INFORME DE HITO DE CONTROL
N° 039-2022-CG/OCI/5343-SCC

**“EJECUCIÓN DE LA OBRA: MEJORAMIENTO DEL
SERVICIO EDUCATIVO EN 07 IIEE DEL NIVEL INICIAL DE
LA REGIÓN LAMBAYEQUE”**

HITO DE CONTROL N° 1: VALORIZACIÓN N° 10

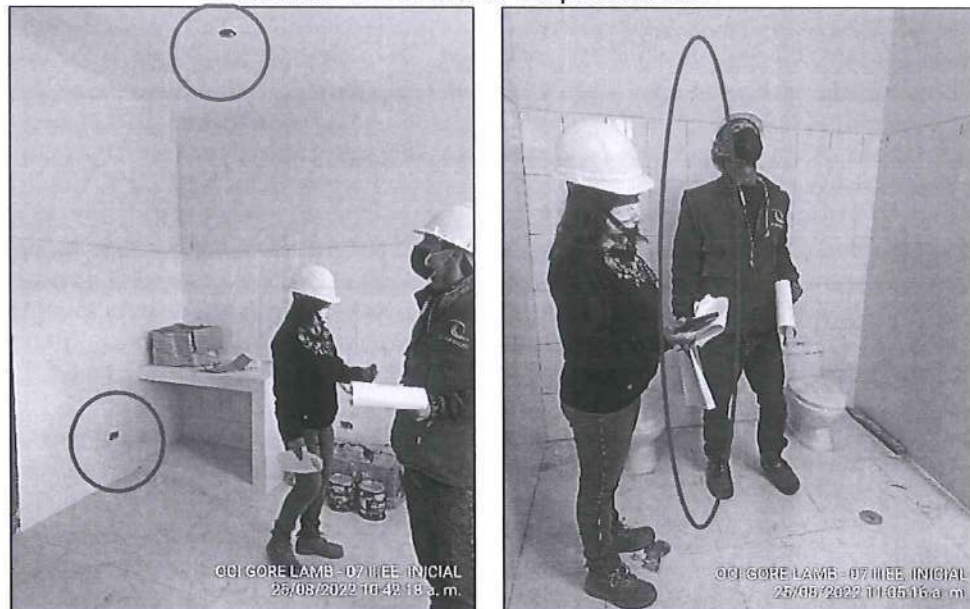
Respecto a la falta de ejecución de las partidas en mención, se muestra el panel fotográfico siguiente:

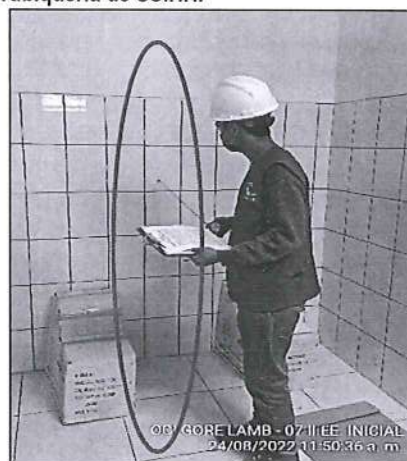
En tanto, de acuerdo a lo evidenciado se advierte que las partidas no ejecutadas, ascienden al monto de S/ 7 796,17 (Siete mil setecientos noventa y seis y 17 /100 soles); los cuales la Entidad, ya ha pagado en favor del contratista mediante las valorizaciones de obra n.ºs 3³¹, 4³², 5³³ y 8³⁴.

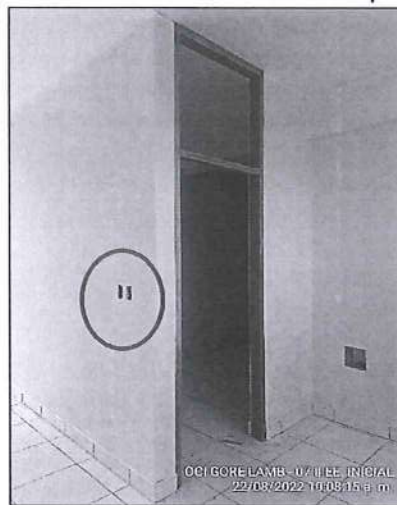
En tanto, de acuerdo a lo evidenciado se advierte que las partidas no ejecutadas, ascienden al monto de S/ 6 658,54 (Seis mil seiscientos cincuenta y ocho y 54 /100 soles); los cuales la Entidad, ya ha pagado en favor del contratista mediante las valorizaciones de obra n.os 3³⁵ y 5³⁶.

Respecto a la falta de ejecución de las partidas en mención, se muestra el panel fotográfico siguiente:
